Modulo per la presentazione delle osservazioni per i piani/programmi/progetti sottoposti a procedimenti di valutazione ambientale di competenza statale

ID: Codice procedura (ID_VIP/ID_MATTM): 12691

"Progetto di un impianto eolico denominato "Pitigliano" ubicato nei comuni di Pitigliano (GR) e Sorano (GR) costituito da 20 (venti) aerogeneratori di potenza nominale 7,0 MW per un totale di 140,0 MW con relative opere connesse ed infrastrutture indispensabili"

Immagine 1. Vincoli ex art. 136 del CBC dal PIT della Regione Toscana e zona approssimativa dove è progettato l’impianto industriale.

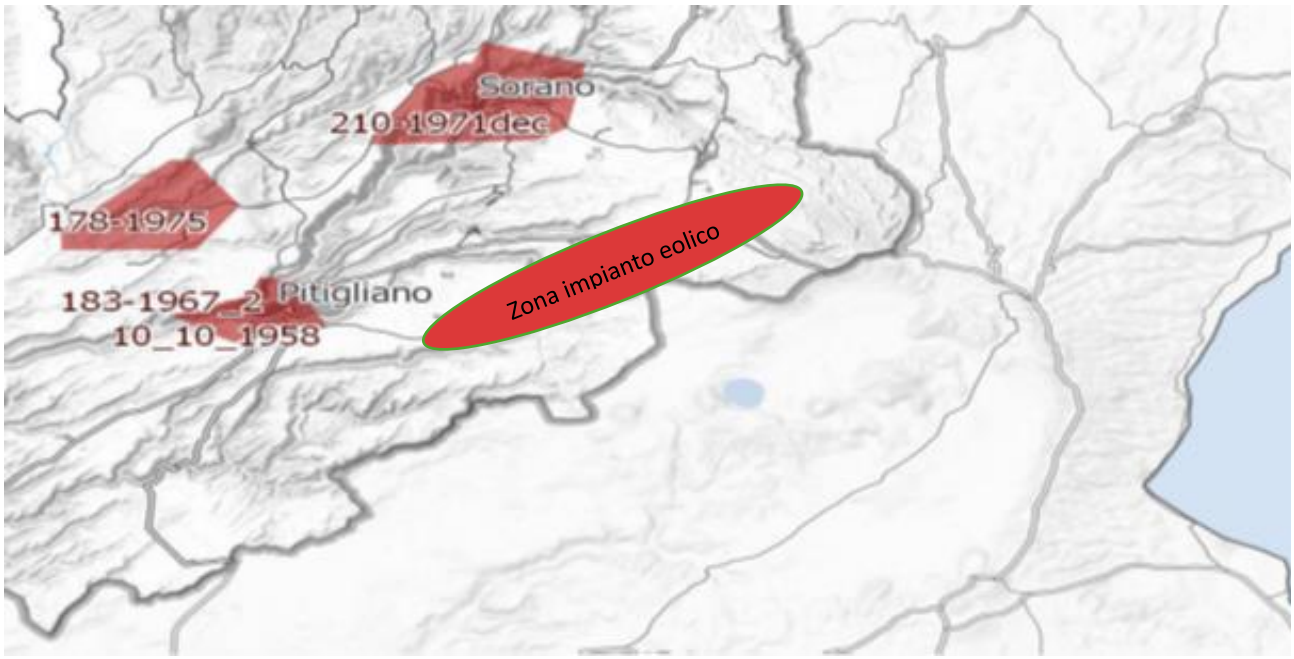
Inoltre, come sostiene la Proponente parte dell'impianto si verrebbe a trovare a 3,5 km dal centro abitato di Sorano. Infatti, tre degli aerogeneratori WTG 08, 09, 10 sono addirittura all'interno delle fasce di rispetto dei 3 km del suo vincolo paesaggistico di notevole interesse pubblico ex art 136 del CBC. Si evidenzia che così si crea

un’ulteriore incompatibilità con la tutela del Paesaggio.

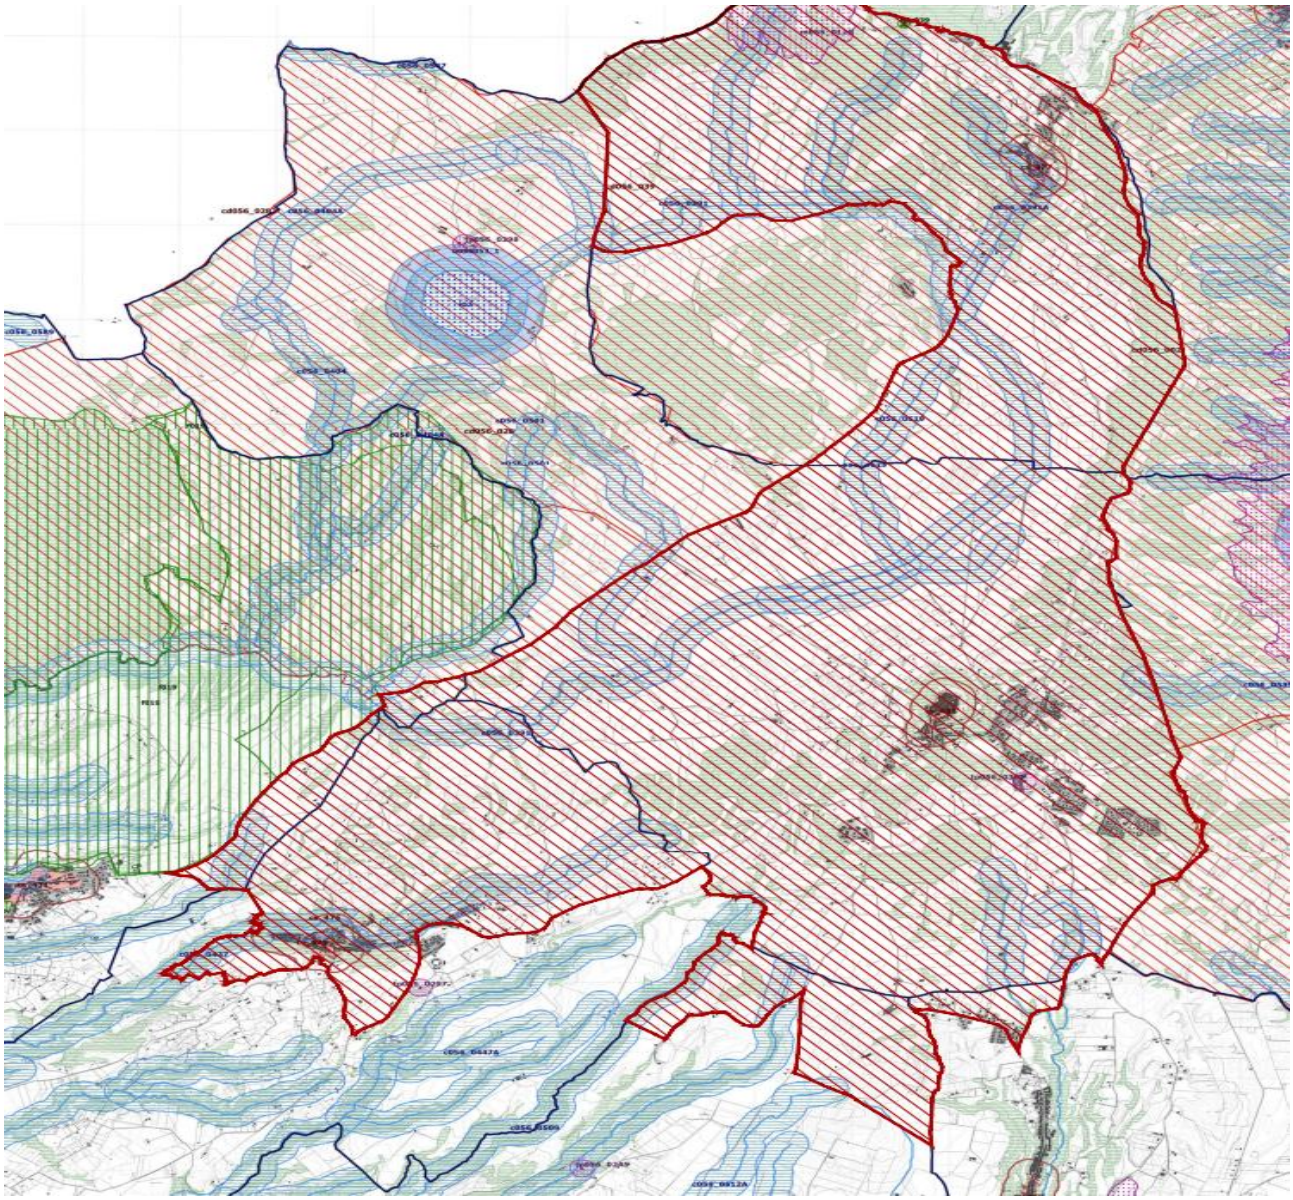
Come è illustrato nell'immagine si ribadisce che l'impianto industriale "Pitigliano" ricade completamente all'interno delle fasce di rispetto dei due vincoli di notevole

interesse pubblico e lambisce quelle di un terzo vincolo e quindi come affermato dal Consiglio di Stato nelle sentenze citate, l'impianto è insediato in area non idonea ai sensi dell'art. 20 comma 8 lettera c quater del D.Lgs. n. 199/2021 e ss.mm.ii al contrario di quanto sostiene la proponente.

Analisi di Intervisibilità Cumulativa delle Pale Eoliche

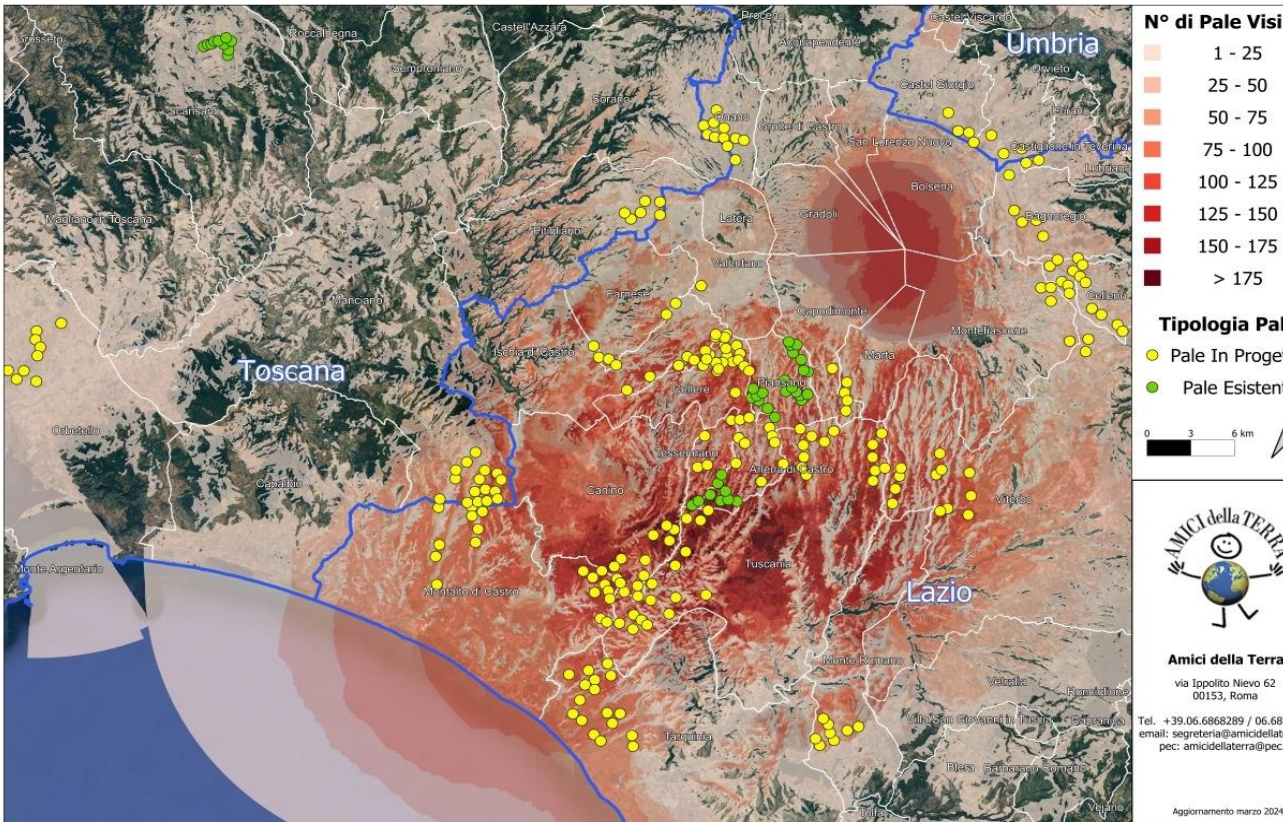
Se agli impianti eolici rappresentati qui sopra che non comprendono sia l'impianto eolico Pitigliano e le altre 14 pale del progetto eolico in verifica amministrativa sempre nel territorio di Pitigliano si aggiungono i migliaia di ettari (7000 fin'ora) di territorio occupato dagli impianti fotovoltaici e agrivoltaici e dalle altre tipologie appare chiaro il numero spropositato degli impianti FER nella bassa toscana e nella Tuscia.

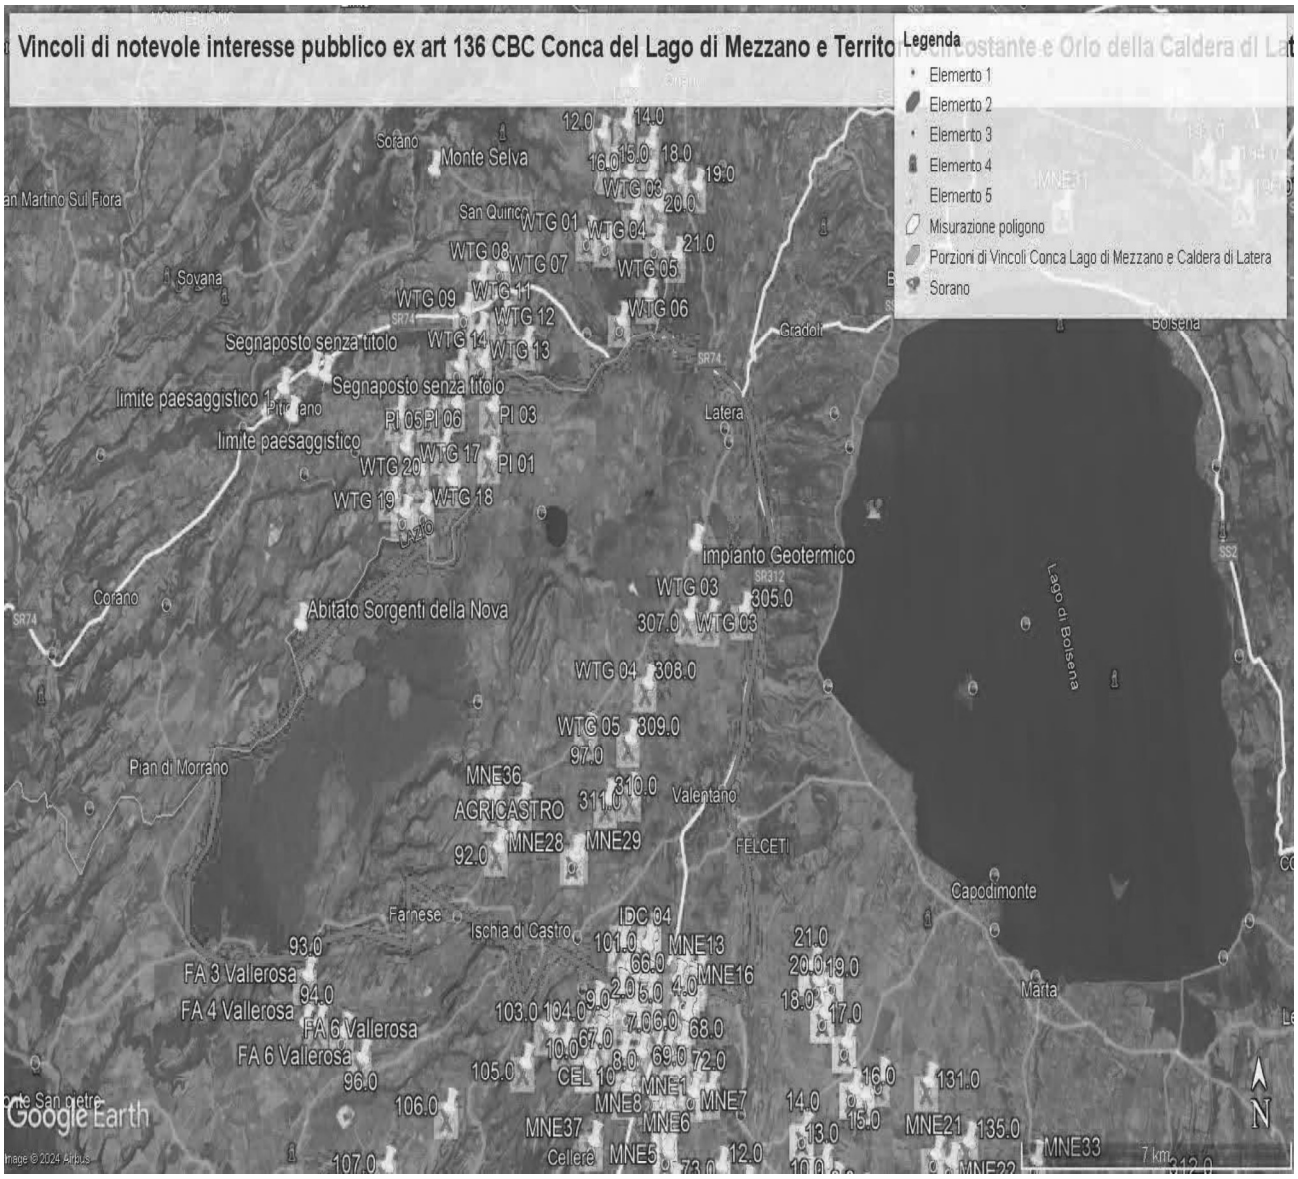
IMMAGINE 1. Confini esterni in rosso dei due vincoli laziali (uniti) della Conca del Lago di Mezzano e territorio circostante (Selva del Lamone) e Orlo della Caldera di Latera … entrambi di notevole interesse pubblico nelle cui fasce di rispetto di tre chilometri ricadrebbero con distanze diverse gli aerogeneratori dell'impianto eolico industriale " Pitigliano". Si evidenzia anche il cumulo con altri impianti FER (segnaposto gialli) nel Lazio e Toscana (Eolico Rempillo P01, P02 ecc).

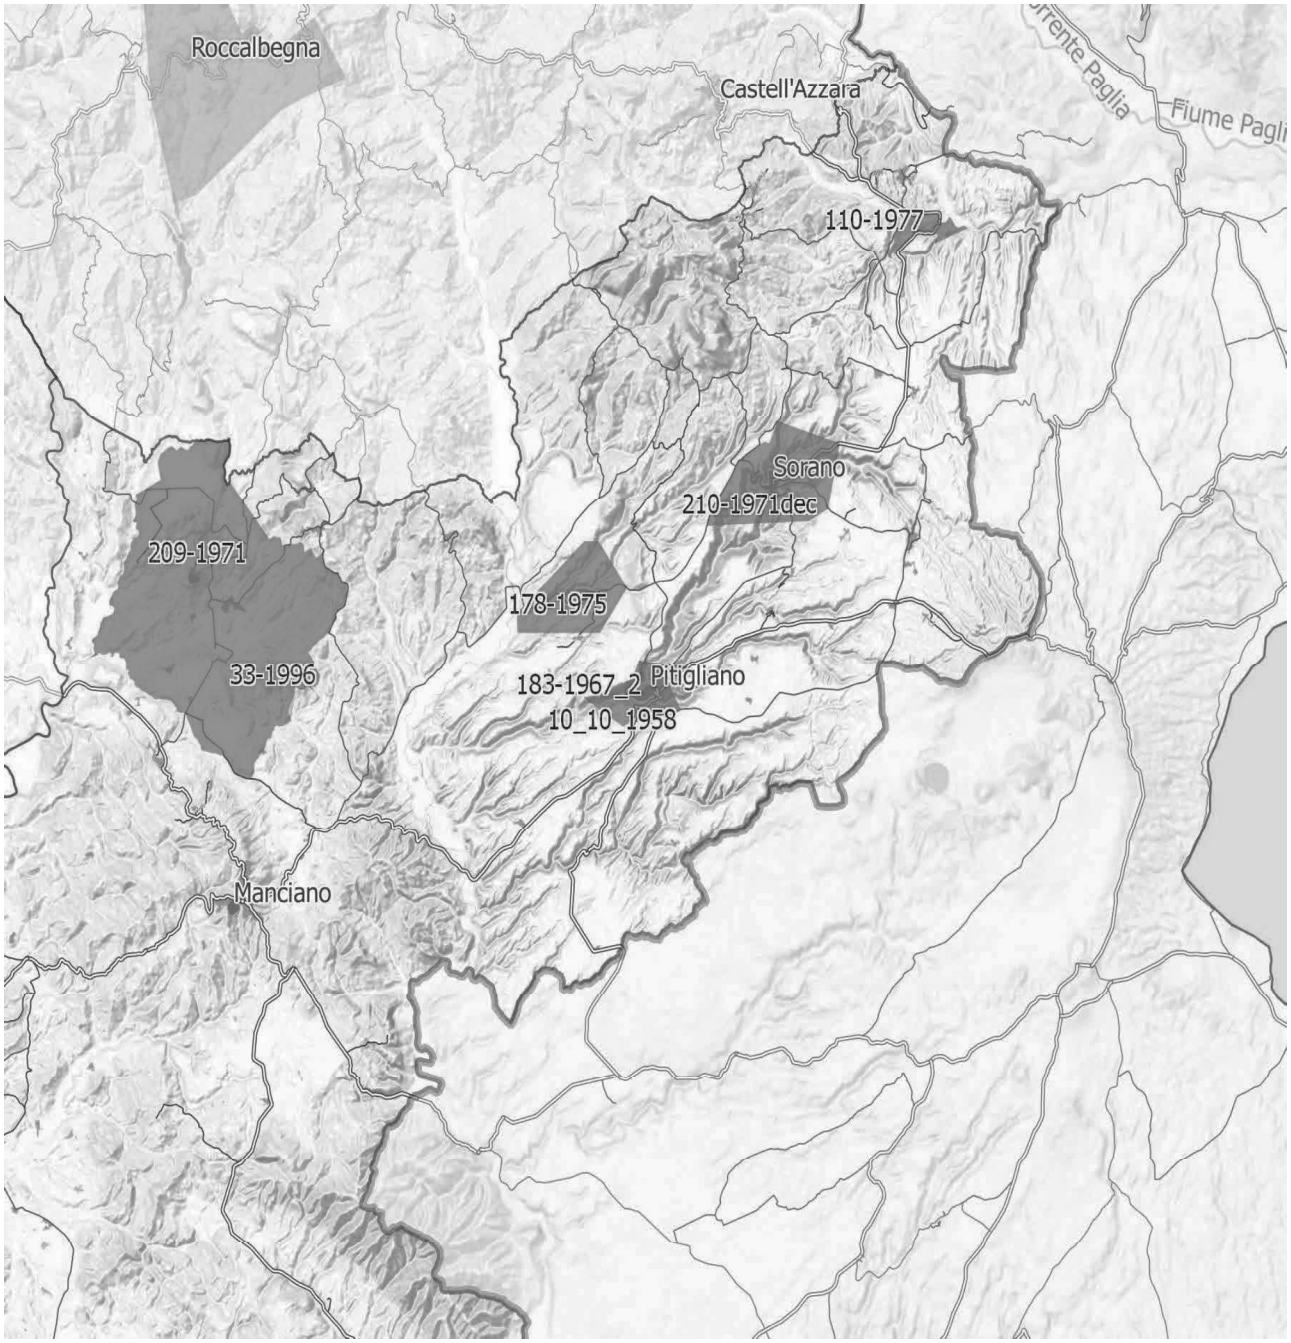
IMMAGINE n. 4 Si evidenzia che i tre aerogeneratori WTG 07, WTG 08 e WTG 09 impattano con il vincolo paesaggistico di notevole interesse pubblico del Centro Storico di Sorano. Il WTG 07 si troverebbe a 2828 m, WTG 08 2504 e WTG 09 2990. Il cavidotto dell'impianto invece impatta in buona parte del Vincolo paesaggistico ex art. 136 del CBC del Centro Storico di Pitigliano.
